ke sp.zn. S-MHMP 667505/2023/STR
k č.j. MHMP 1259982/2025

Alternativa středočeské D3, z.s.

**Odvolání proti rozhodnutí Magistrátu hl.m. Prahy, kterým umístil
stavební záměr nazvaný „D3 0305/1 Voračice – Nová Hospoda“**

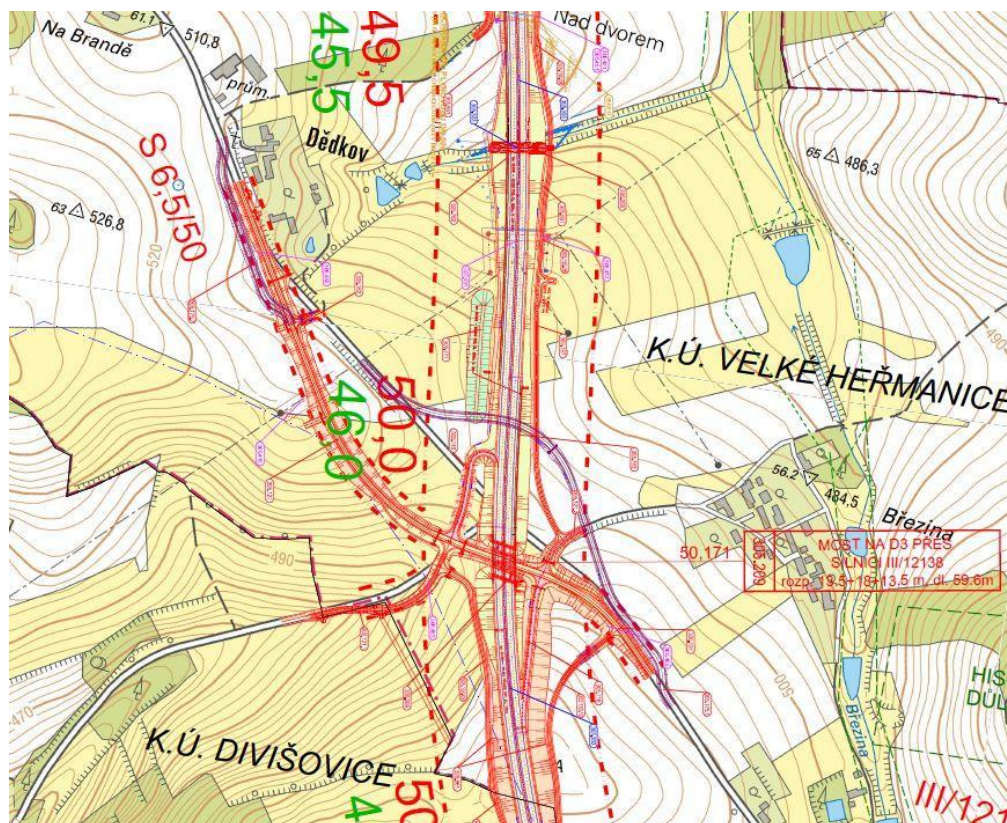
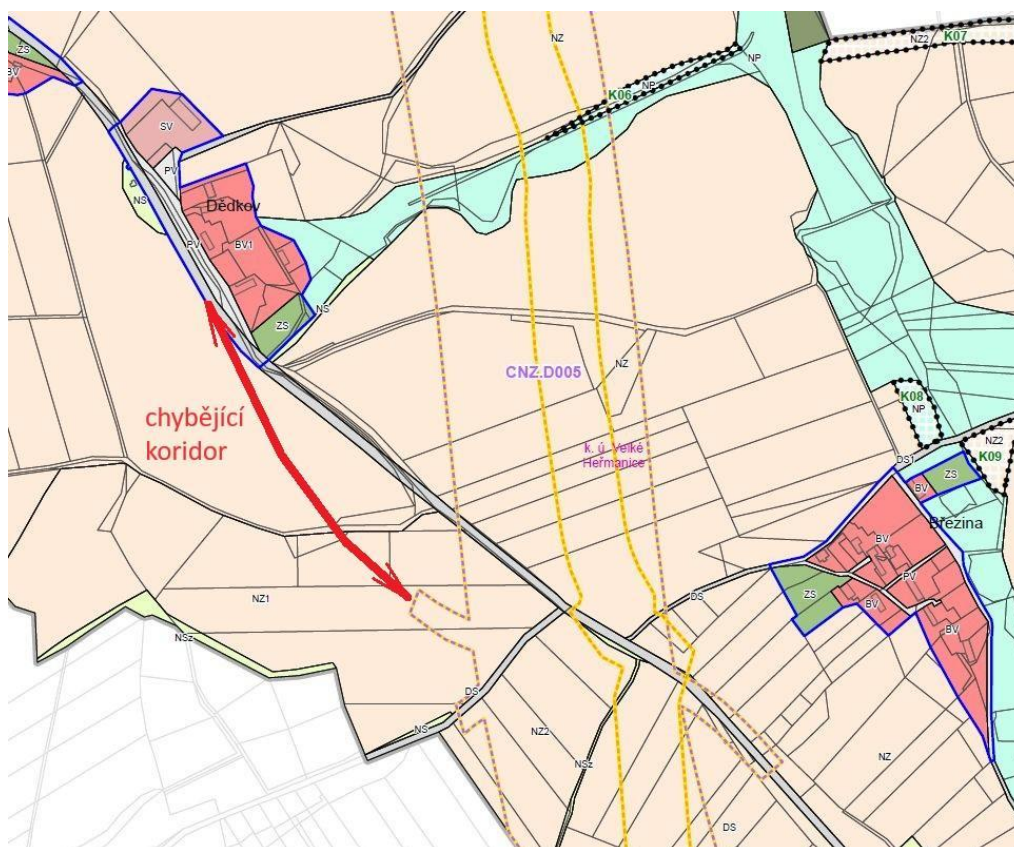
neodpovídá značení na straně 36, zejm. u SO 305-215, ale i dalších; způsobuje vnitřní rozpor a nepřezkoumatelnost dokumentace.

Tyto provedené změny podle názoru účastníka znamenají povinnost provést nové zjišťovací řízení EIA.

Odvolatel tedy namítá povinnost provést nové zjišťovací řízení EIA a nezákonnost, věcnou nesprávnost a nepřezkoumatelnost závazného stanoviska č. j. MZP/2024/710/4233 ze dne 30.04.2025 k ověření změn záměru.

Hlavní výkres ÚP Heřmaničky:

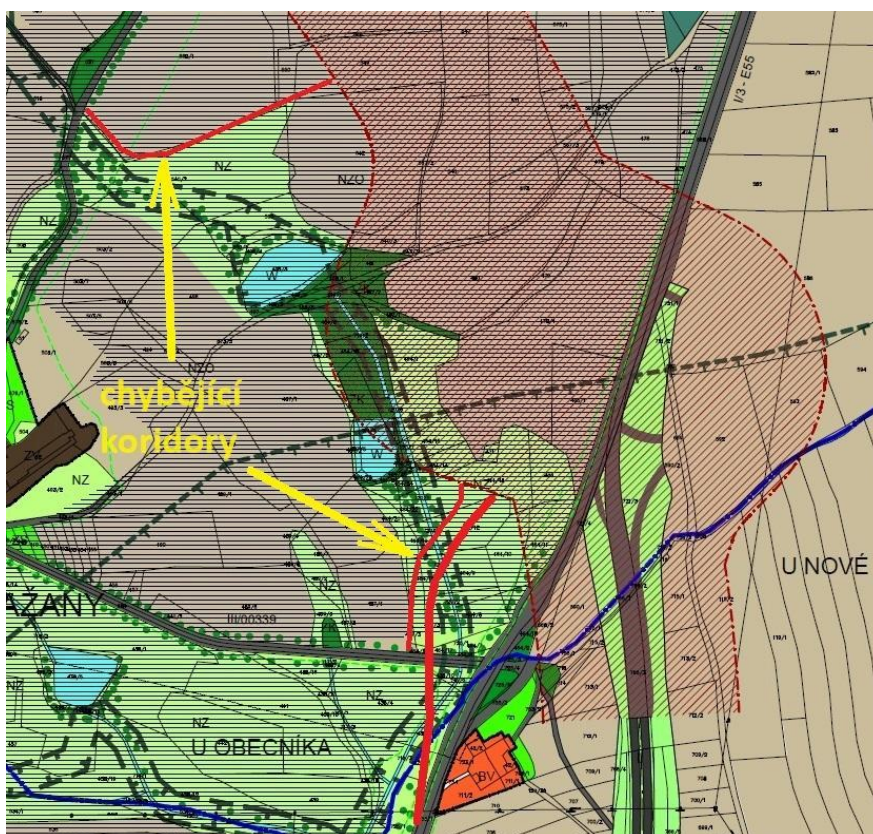
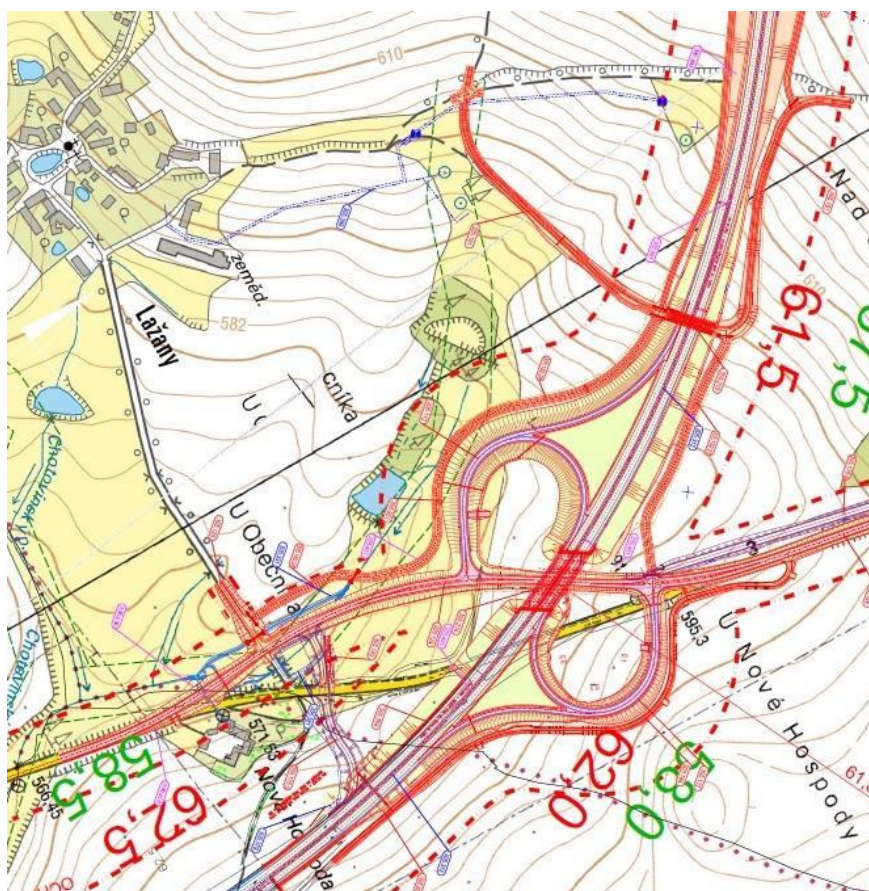
Záměr není v souladu s územním plánem Mezno z roku 2016 v aktuálním stavu beze změn. Související přeložka silnice I/3 (následná II/603) leží zčásti mimo koridor vymezený pro D3 a její související stavby v územním plánu. Totéž platí pro další úseky navrhovaných přeložek účelových komunikací, potoka a lokálního biokoridoru.
